## 資料 2-2 千苺ダムの安全性に関する基本的な考え方

河川整備計画（原案）において、既存利水施設の治水活用は、原案に位置づけた「青野ダムの予備放流容量拡大」を除き、その必要性・実現可能性の検討を継続することとしている。本資料は、構造令制定以前に建設された千苺ダムの安全性に関する基本的な考え方について平成 22 年 8 月時点でとりまとめた資料である。

## 千疇ダムの安全性に関する基本的な考え方

図1 1,540m<sup>3</sup>/s 流入時の各施設からの放流量

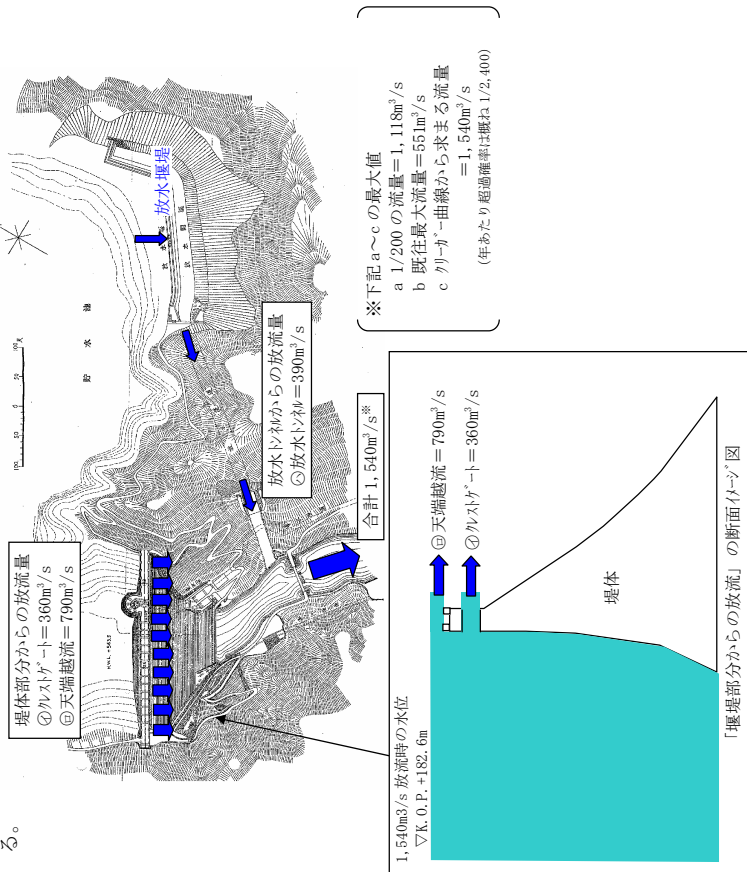
構造令の規定に適合させるには、洪水吐きの増設が必要であるが、現時点ではその目的が立っていない。③のダム設計洪水流量が現状の施設において発生すると、既存の洪水吐きからの放流だけでは足りず、洪水の一部がダム天端を越流して流下\*することとなるが、その場合でも堤体の安定性が保たれるのかという点について、神戸市に検討を依頼した。

図 2 計算条件説明図

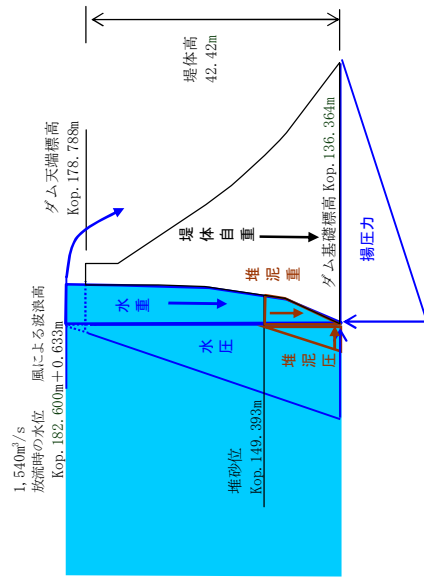
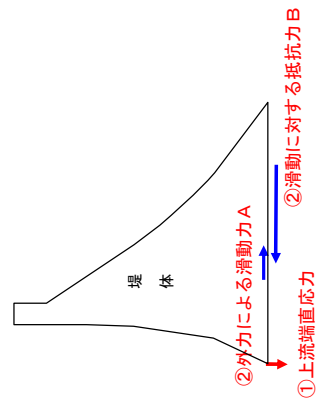
神戸市の計算内容を照査したところ、計算内容は適切であったため、その結果は妥当と考えている。

また、ダム堤体の基礎地盤についても、別途に神戸市ボーリング調査資料で確認したところ、全体としては CH 級の岩盤が支配的で、一部に CM 級が見られた。

一般的に、重力式ダムの建設は、CM 級以上の岩盤を基礎とすることから、千苅ダムは、非常に硬い岩盤上に建設されており、ダムの安定性に問題はないと神戸市の見解は、妥当であると考えている。

しかしながら、洪水吐きの放流能力が不足していることに変わりはなく、「できるだけ構造令に適合する施設に改築する」ことは構造令の趣旨であるため、定期検査等様々な機会を通じ、構造改善を神戸市に要請していく。
